| | **5/7.8.1 – REVIZIJA PROJEKTA INFORMACIONO-KOMUNIKACIONOG SISTEMA-SISTEM OZVUČENJA** |
| **Objekat:** | Pruga Beograd - Subotica državna granica (Kelebija), DEONICA PRUGE NOVI SAD - SUBOTICA - DRŽAVNA GRANICA (KELEBIJA), u Novom Sadu, Kisaču, Stepanovićevu, Zmajevu, Vrbasu, Lovćencu, Malom Iđošu, Bačkoj Topoli, Žedniku, Naumovićevu i Subotici , K.O. Novi Sad I, K.O. Novi Sad IV, K.O. Kisač, K.O. Rumenka, K.O. Stepanovićevo , K.O. Čenej, K.O. Bačko Dobro Polje, K.O. Vrbas, K.O. Vrbas - grad, K.O. Zmajevo , K.O. Kucura, K.O. Lovćenac, K.O. Mali Iđoš, K.O. Feketić, K.O. Bačka Topola , K.O. Bačka Topola - Grad, K.O. Mali Beograd, K.O. Bikovo, K.O. Donji Grad, K.O. Žednik , K.O. Novi Grad, K.O. Palić, K.O. Stari Grad, na katastarskim parcelama prema spisku priloženom u Glavnoj svesci |
| **Vrsta tehničke dokumentacije:** | PZI Projekat za izvođenje |
| **Oznaka i naziv dela projekta:** | **5/7.8 – Revizija projekta informaciono-komunikacionih sistema – sistem ozvučenja, lokacija Stepanovićevo** |

УЛИЦА 25. ОКТОБРА
ТКО-12
надстрешница
97+251.60
84.26
3xK3.1
КАН
СТЕПЕНИШТЕ 1
ТКО-12
3xK3.1+3xK3.6
КАН
84.18
97+226.60
ПОЧЕТАК ПЕРОНА ЛЕВО
83.63
83.63
83.63
83.63
83.63
97+226.60
ПОЧЕТАК ПЕРОНА ДЕСНО
83.63
84.18
84.18
3xK3.1+3xK3.6
КАН
ТКО-5
СТЕПЕНИШТЕ 1
3xK3.1
КАН
ТКО-4
надстрешница
97+251.60

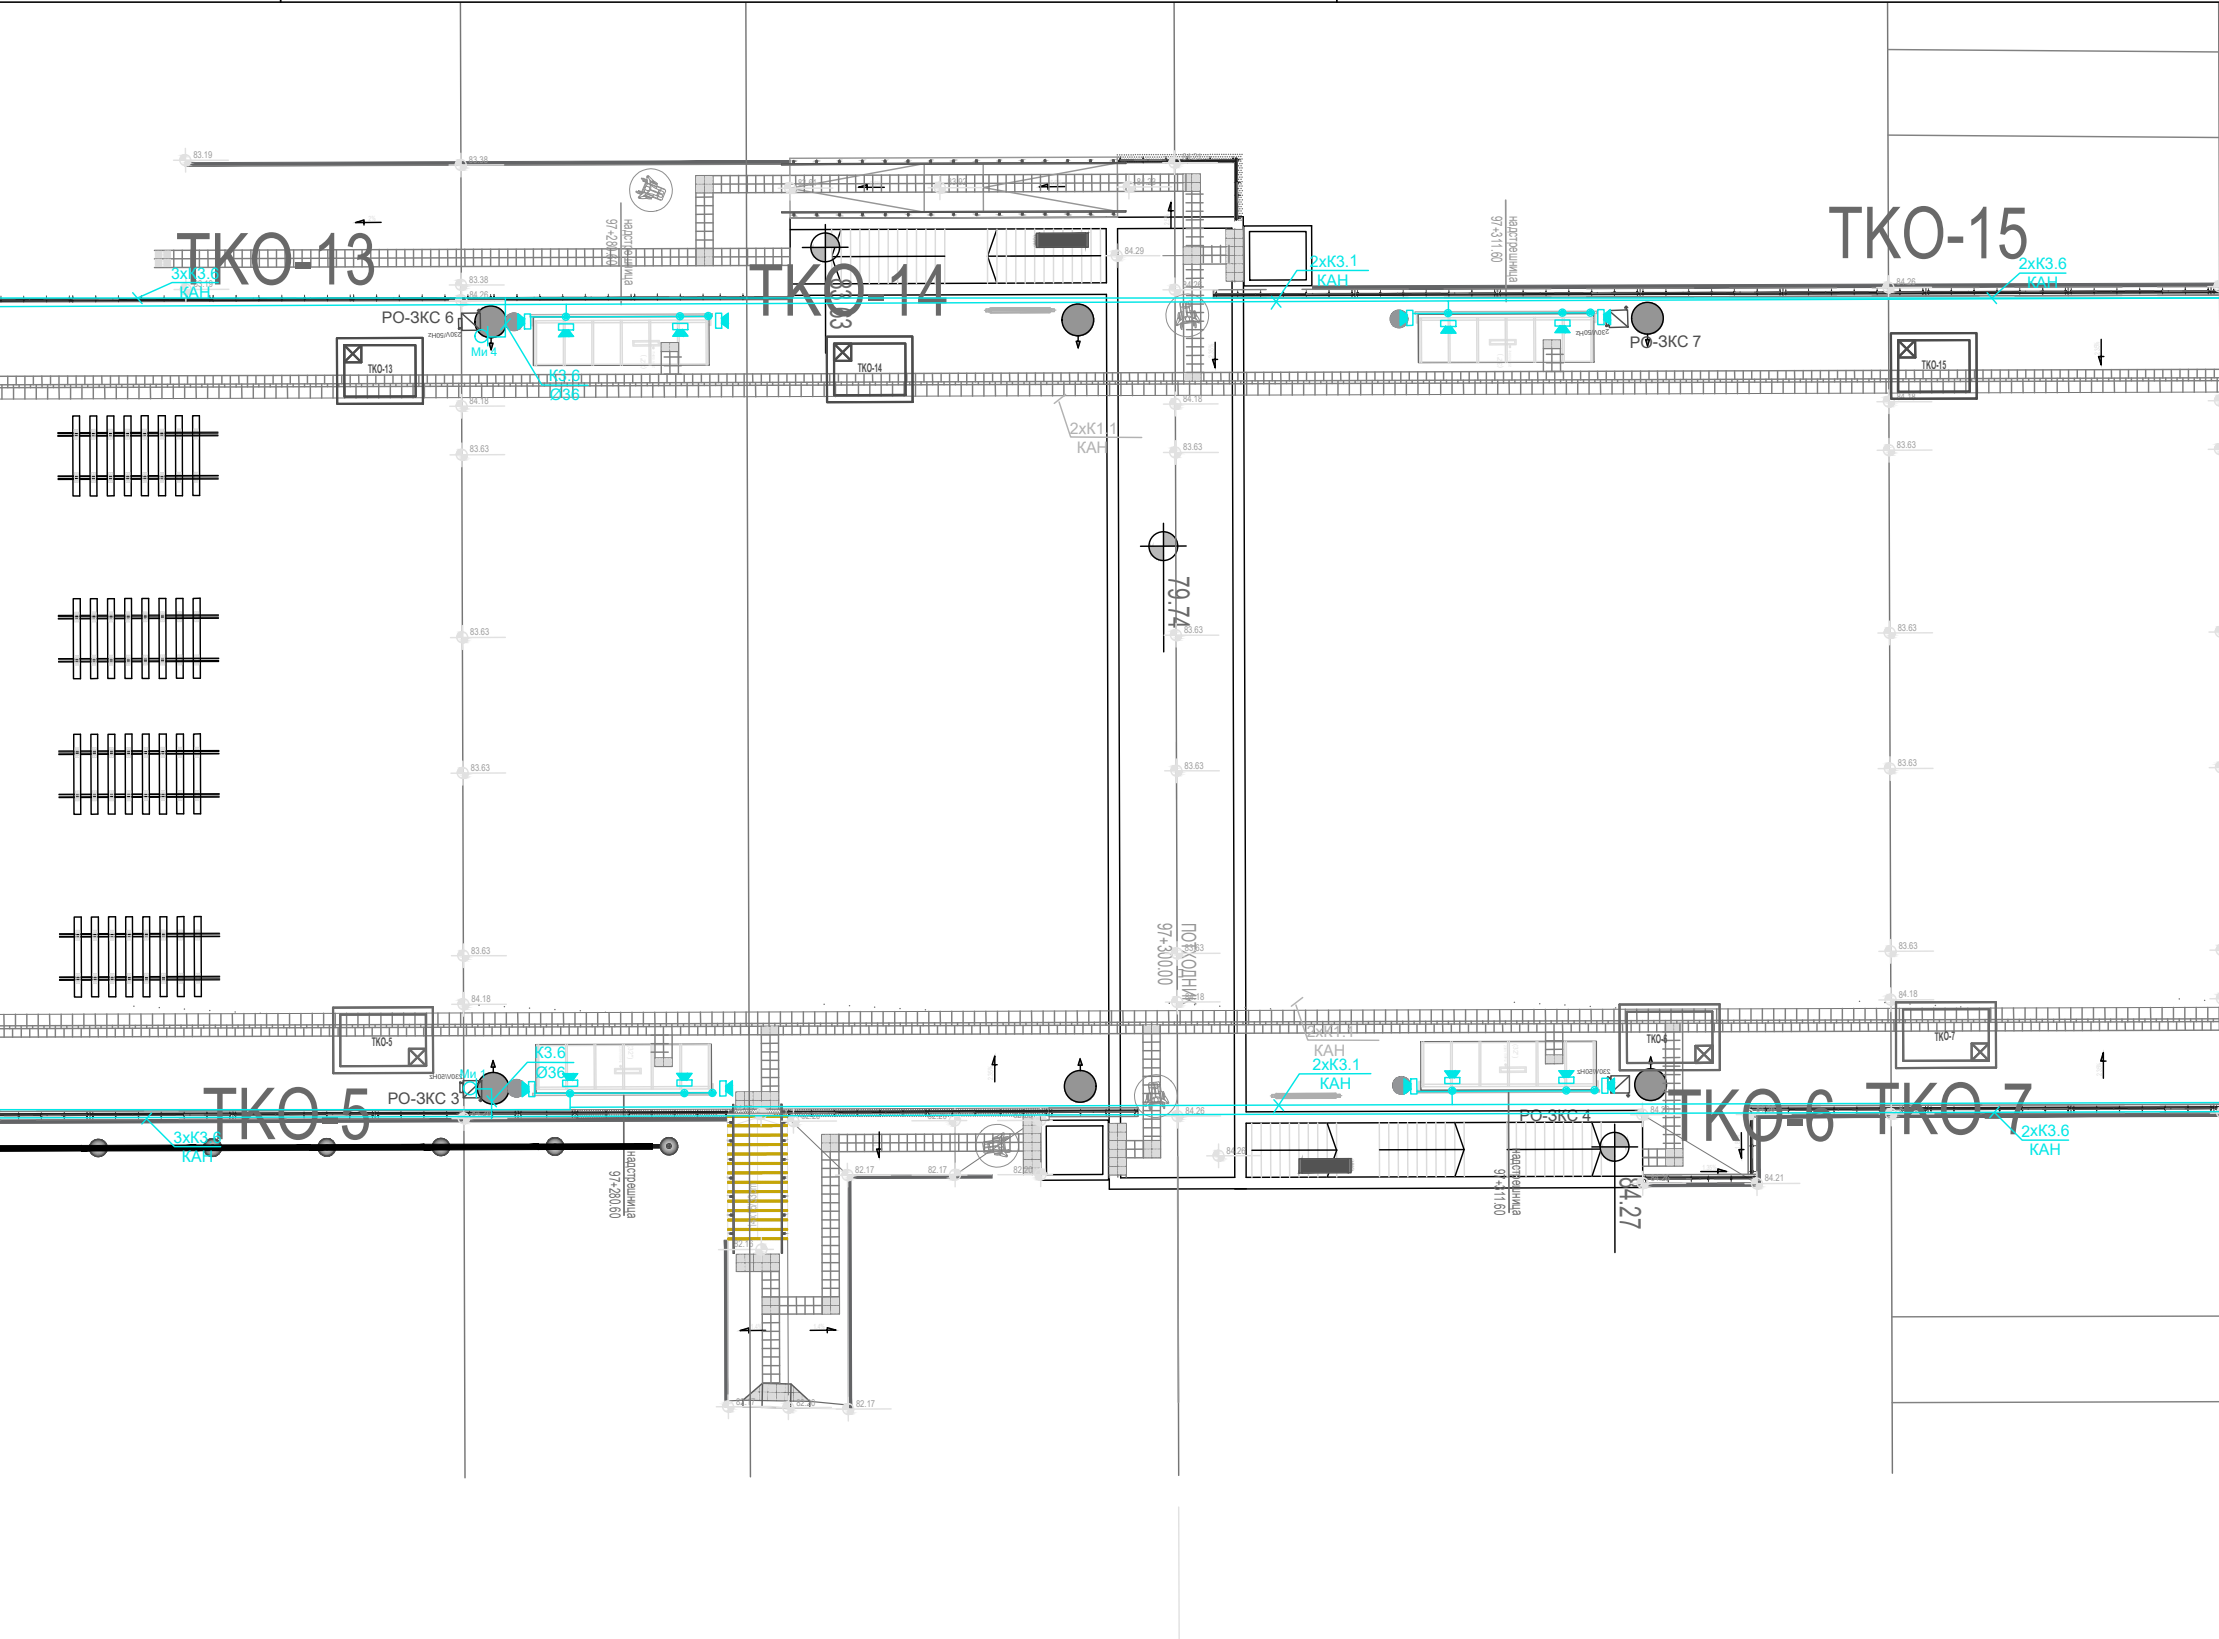
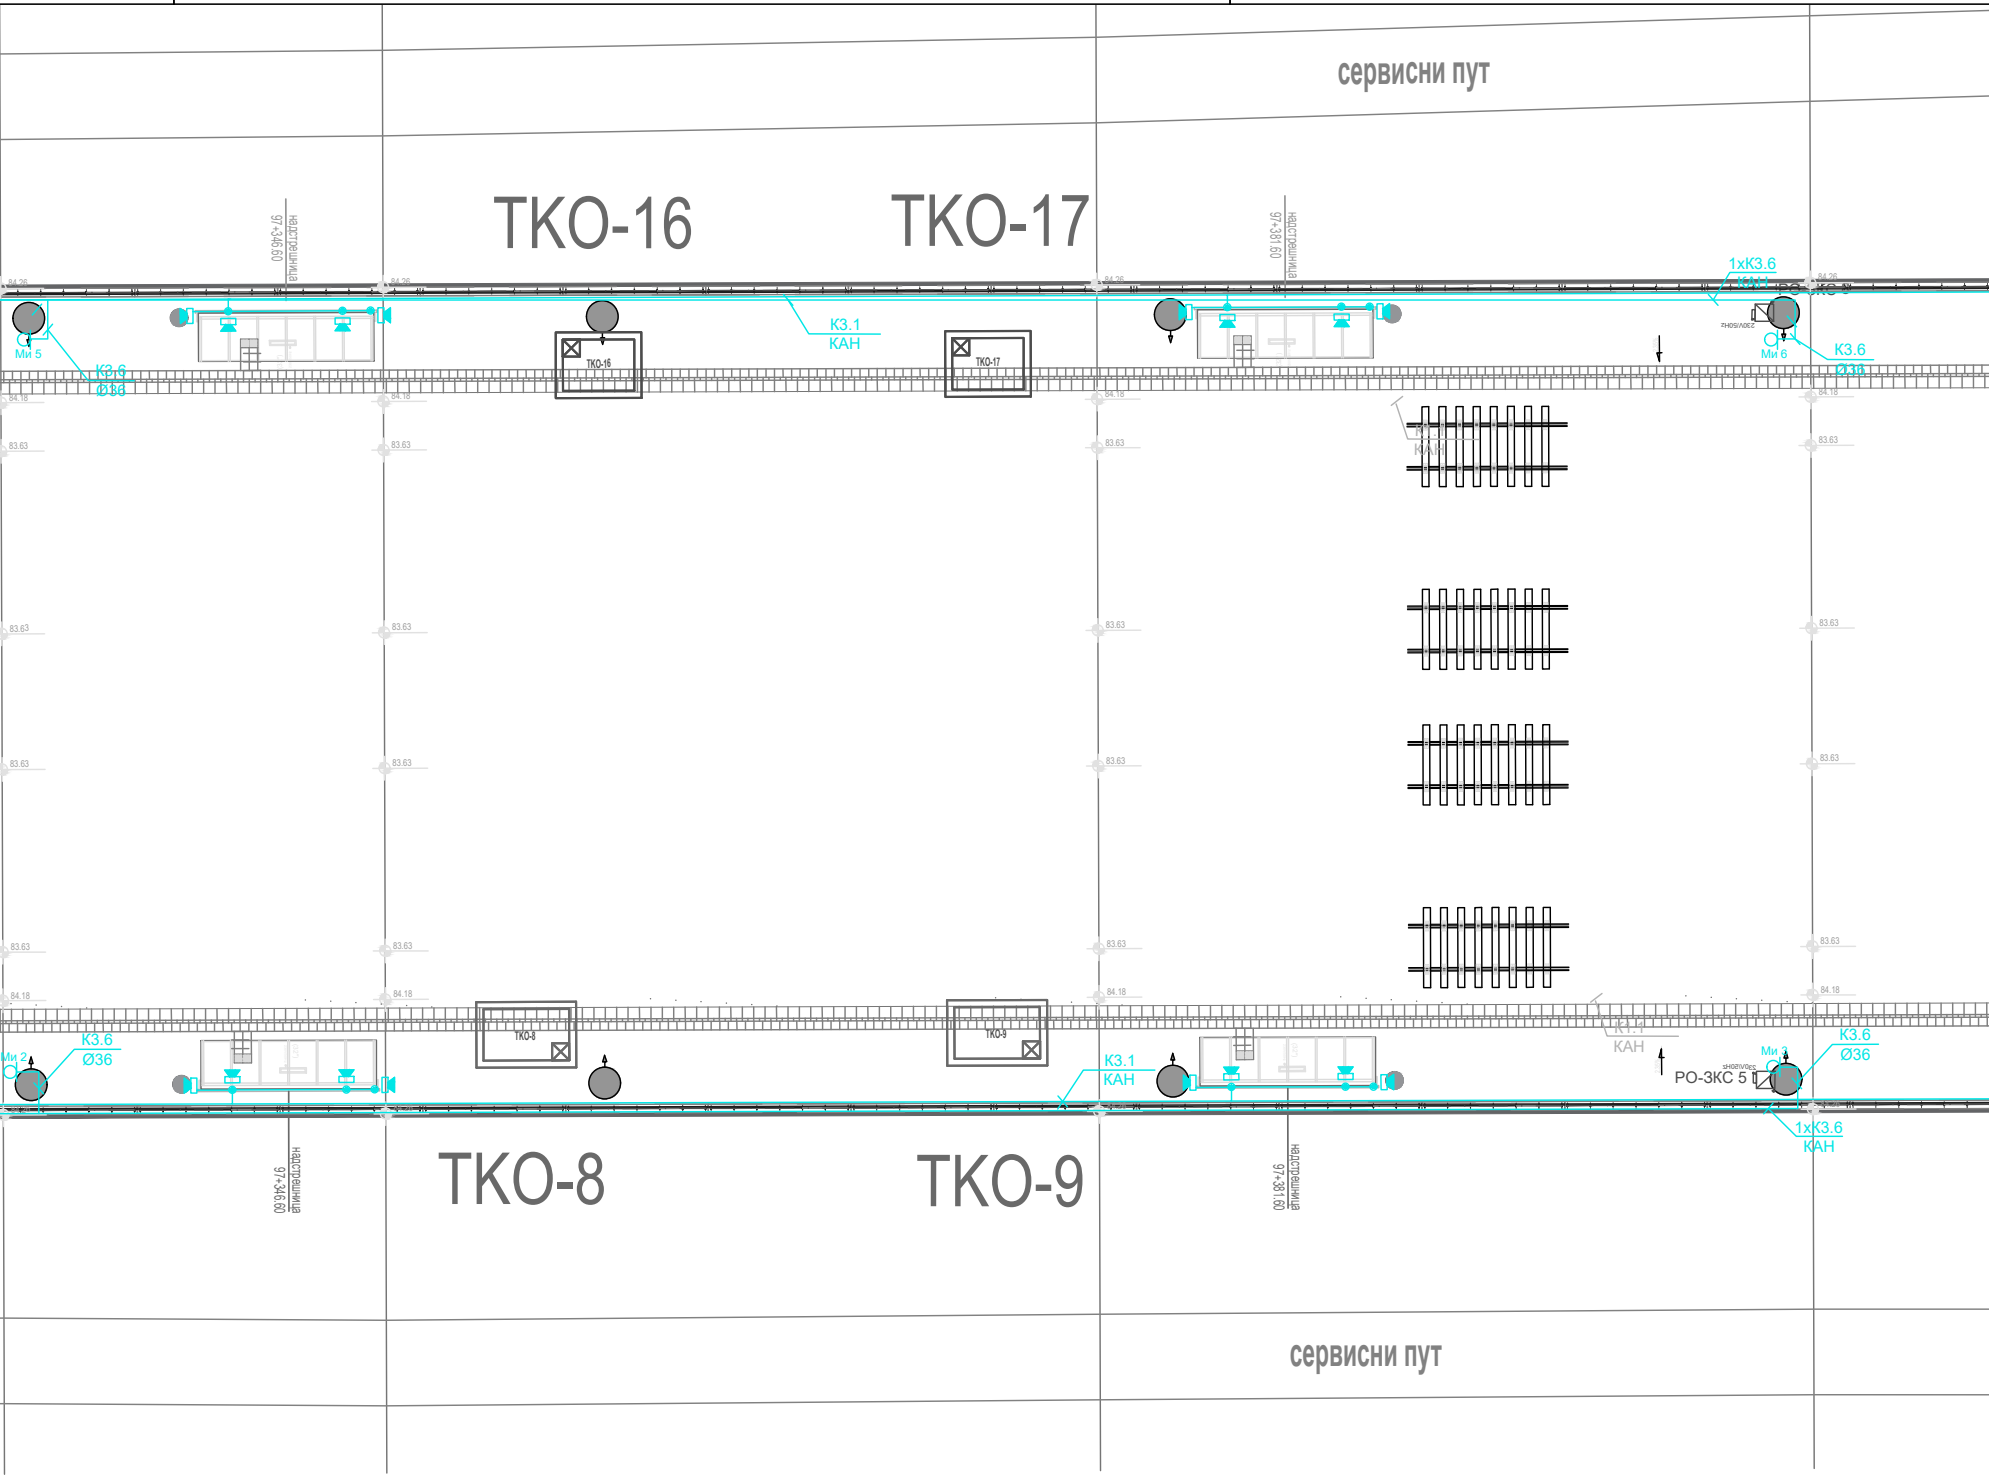
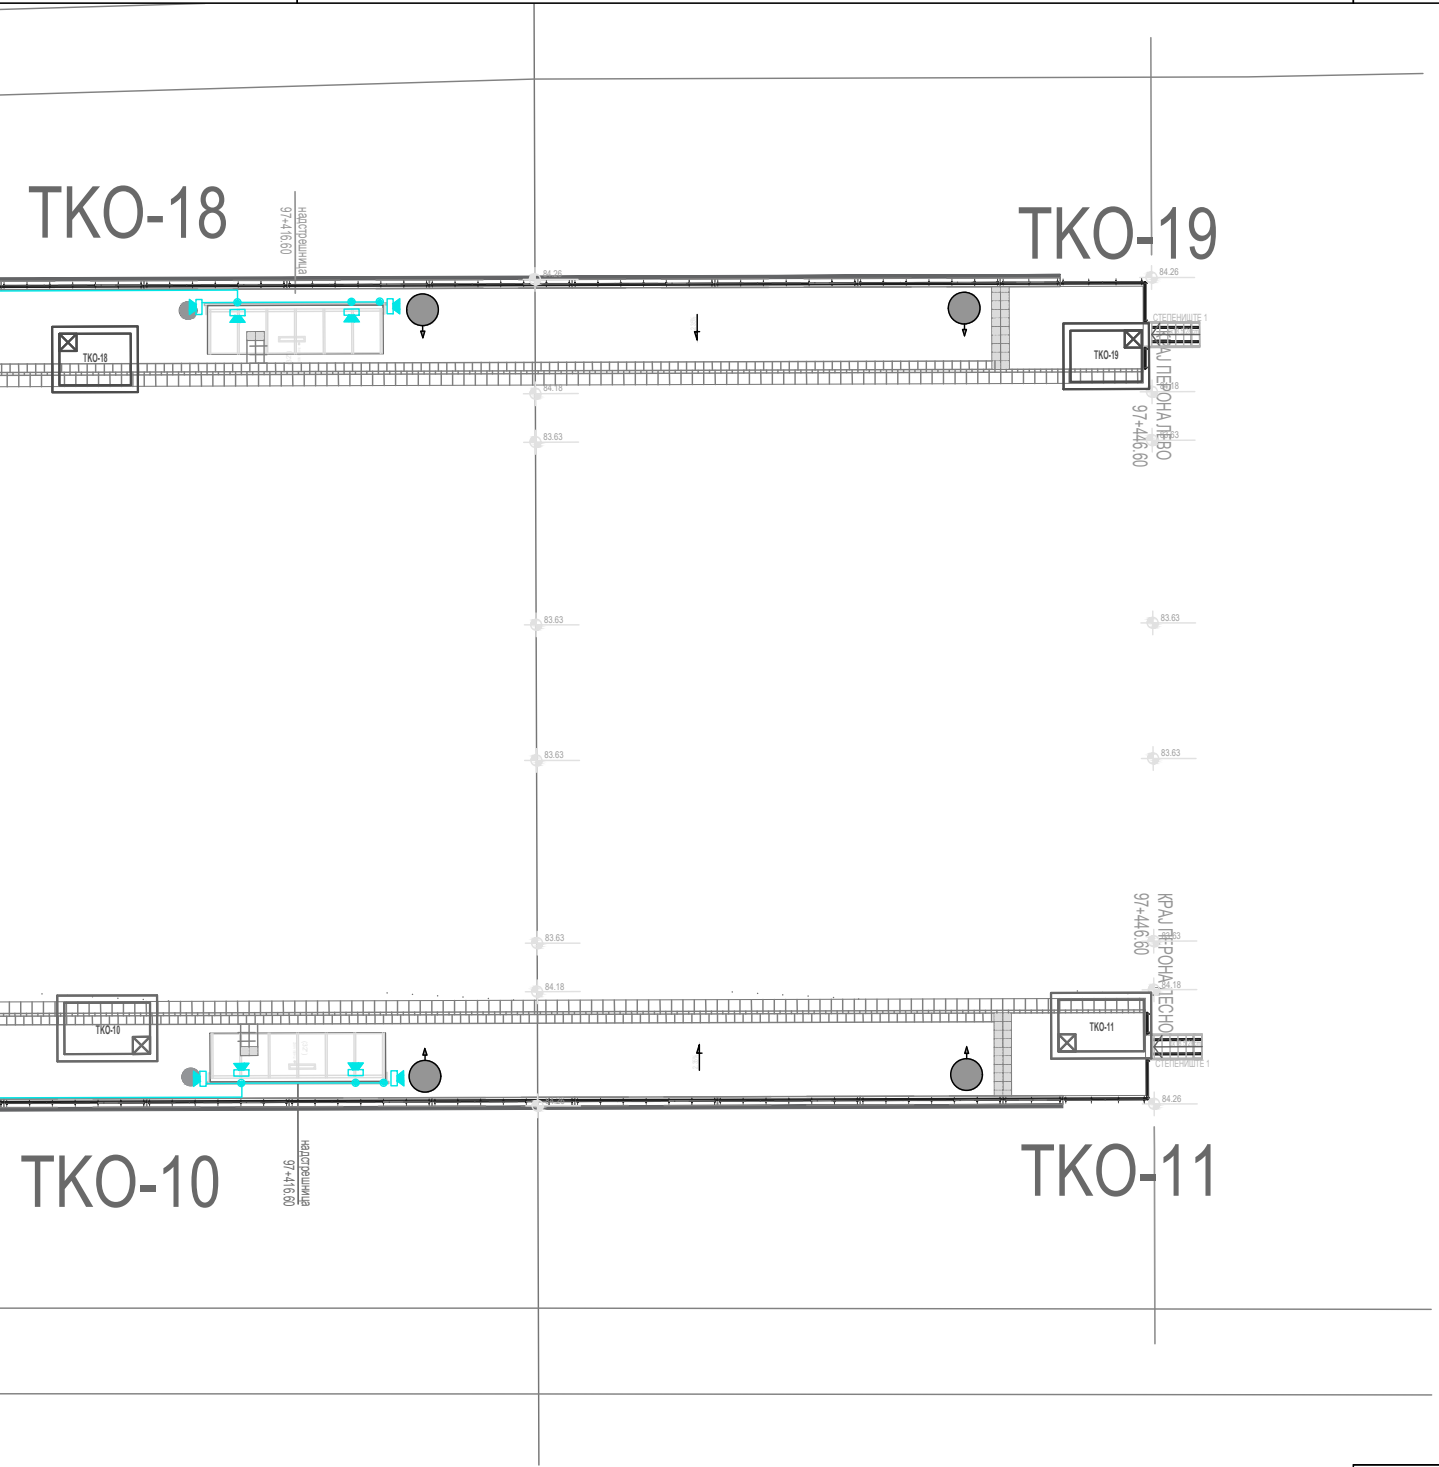
- Sve zvučnike tipa Bosch LBC 3210 postavljene horizontalno ispod nadstrešnice „kućica“ na peronima demontirati ili isključiti sa dovod signala. Ukupno na objektu ima 12 postavljenih „kućica“, odnosno potrebno je demontirati 12 zvučnika tipa Bosch LBC 3210.

- Sve zvučnike koji su postavljeni na stubovima „kućica“ sa spoljne strane, okrenuti ka peronima i podesiti tako da rade u režimu pojačanja 0 dB (60 W).

- Sve zvučnike postavljene sa unutrašnjih strana „kućica“, na stubovima podesiti tako da rade u režimu pojačanja -6 dB (15 W).
- Ostaviti postojeća podešavanja digitalne obrade signala u sistemu za ozvučavanje i obaveštavanje (high pass filter sa početnom frekvencijom od 330 Hz i karakteristikom uspona od 12 dB/oktavi i low pass filter sa frekvencijom odsecanja na 6800 Hz i karakteristikom opadanja od 12 dB/oktavi).

Na crtežu 01 u u grafičkom prilogu data je dispozicija zvučnika na peronima železničke stanice u novoprojektovanom stanju. Na crtežu 02 u grafičkom prilogu je data jednopolna šema sistema razglasa na lokaciji Stepanovićevo u novoprojektovanom stanju.
